Concertation Sevrans/Plaine Montceuleux : réunion du 31 mars 2021

Eau et changement climatique

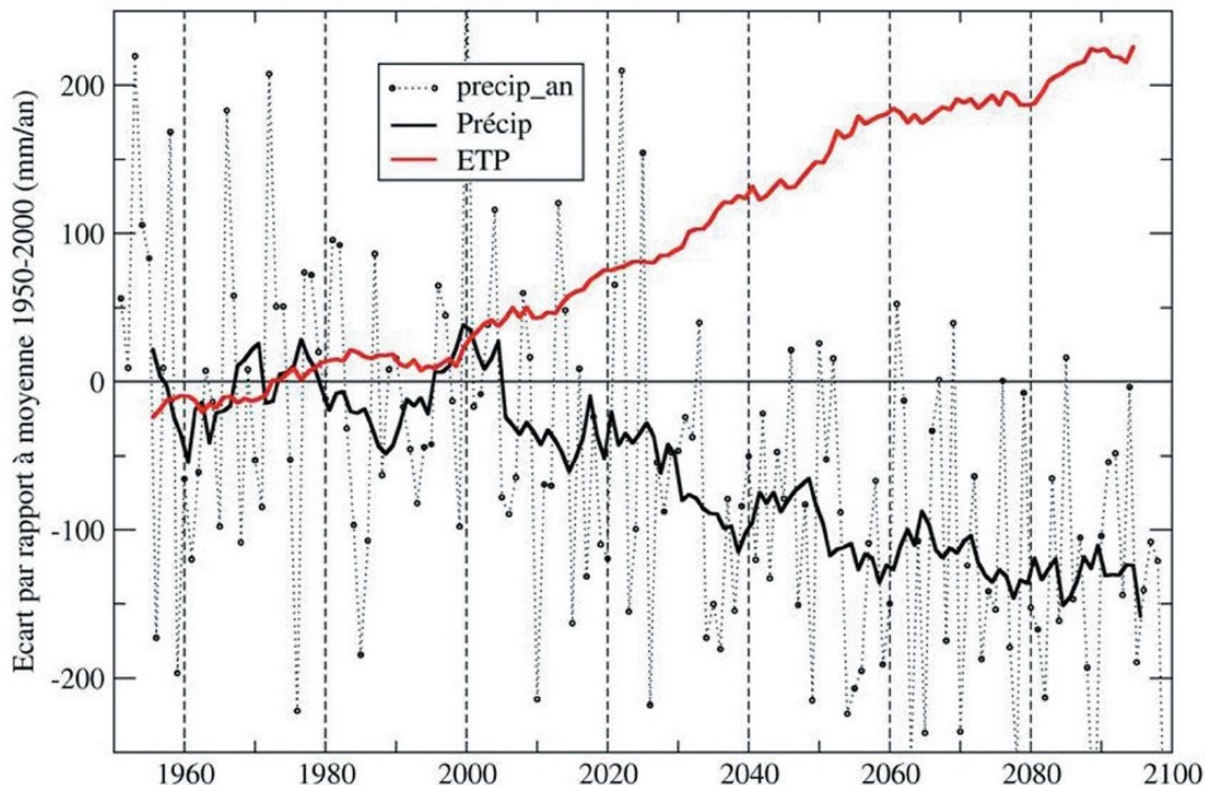
Les données de Météo France révèlent que la projection statistique des moyennes de précipitations annuelles tendent plutôt vers 600 mm/an que vers 700 mm/an, alors que par ailleurs les précipitations sur les mois d'été sont à la baisse au moment où la recharge des bassins est la plus nécessaire, de plus accentuée par les phénomènes d'évaporation.

Ces tendances sont par ailleurs confirmées par les prévisions de l'AESN (Agence de l'Eau Seine Normandie) dans son « *Analyse du changement climatique sur les ressources en eau du bassin versant de la Seine* »²

Au lieu des 220 000 m³ annoncés, ce ne sont ainsi que 126 000 m³ sinon même 100 000 m³ qui seraient collectés sur le site.

Les analyses présentées en pages 22 et 23 de « l'Étude d'Impact- Impacts-Mesures », dans le cadre du PPVE concernant la ZAC, peu compréhensibles, doivent être entièrement revues pour mesurer les ressources en eau nécessaires sur l'ensemble du projet concernant aussi bien les prélèvements sur les nappes phréatiques et la nappe alluviale de la Morée, que l'apport des eaux pluviales et les apports nécessaires du réseau d'eau potable. Exigence en particulier de distinguer clairement les impératifs associés au premier remplissage de chaque bassin, aux apports nécessaires en phase exploitation liés à l'évaporation et à l'infiltration, aux obligations sanitaires particulières à la vidange et au nouveau remplissage du bassin de surf. Mesure des volumes nécessaires aux équipements piscine, Aquapark, bassin de surf intérieur.
